令05原機(科臨)008

国立研究開発法人日本原子力研究開発機構
原子力科学研究所の使用施設（バックエンド研究施設）
に係る使用前確認申請書の変更について

令和5年2月28日付け令04原機（科臨）023をもって申請しました国立研究開発法人日本原子力研究開発機構原子力科学研究所バックエンド研究施設に係る使用前確認申請書の記載事項の一部を変更しましたので、核燃料物質の使用等に関する規則第2条の5第3項の規定に基づき、別紙のとおり変更の内容を説明する書類を提出いたします。

変更後申請書
(変更箇所に下線)

図1 アイソレーションルーム（I）内貯蔵施設 概略図

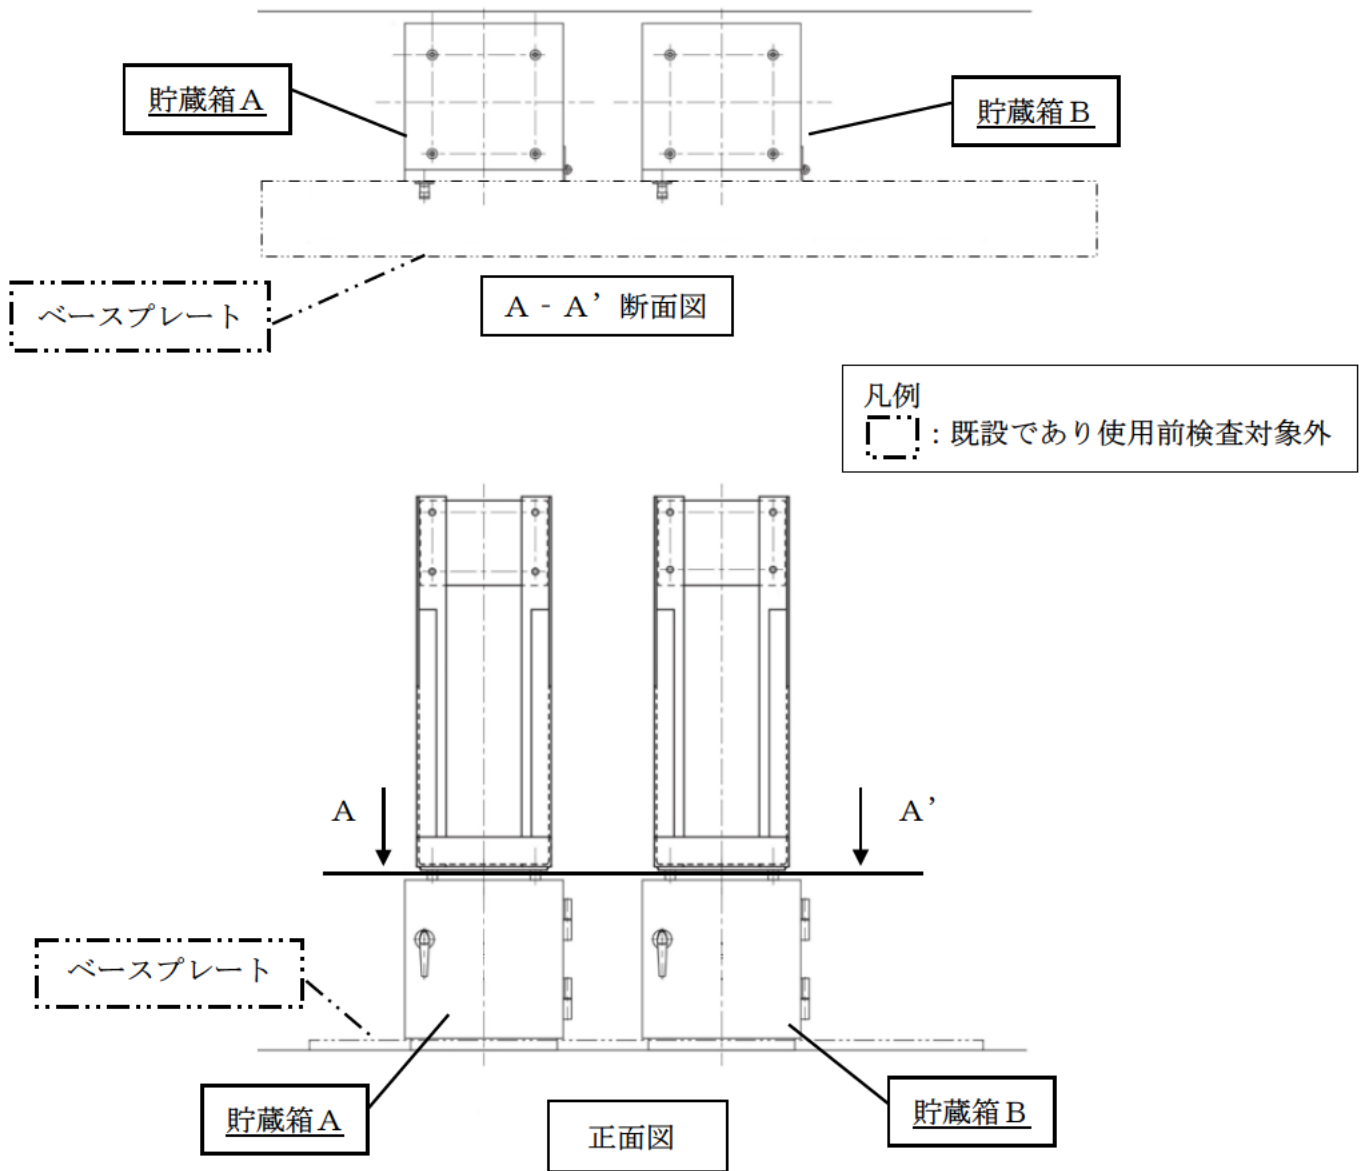
工事の工程は、添付資料-1に示す。また、検査対象の概略図を図1に示す。

図4-3 アイソレーションルーム（I）内貯蔵施設 貯蔵箱の概略図

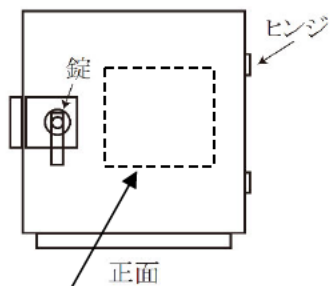
検査対象	基準
貯蔵箱	貯蔵箱の外観検査を行い、図4-3に示す箇所に「貯蔵箱」及び「許可なくして触れることを禁ず」と記載した放射能標識が設けられていることを確認する。

この位置に、「貯蔵箱」及び「許可なくして触れることを禁ず」と記載した放射能標識を設ける。
